SERVICE INFO – INA 0185

Feszítőgörgő 531 0885 10

Egy feszítőgörgő két szíjhoz

2. ábra: Módosított feszítőgörgő 531 0885 10

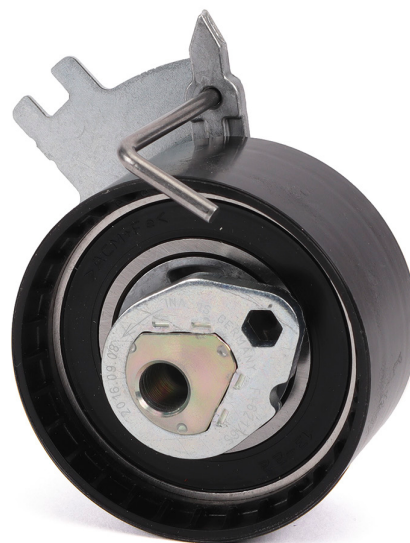
Termékeink állandó továbbfejlesztése keretében a Schaeffler Automotive Aftermarket módosította az 531 0885 10 cikkszámú feszítőgörgőt. Emiatt ezt az összes megnevezett motorváltozatnál lehet használni. Az 531 0810 10 cikkszámú feszítőgörgő (1. ábra) kivételre kerül.

Mindkét típus teljesíti a műszaki specifikációkat és azokat korlátlanul fel lehet használni. Az átmeneti időszakában vegyes készletek fordulhatnak elő.
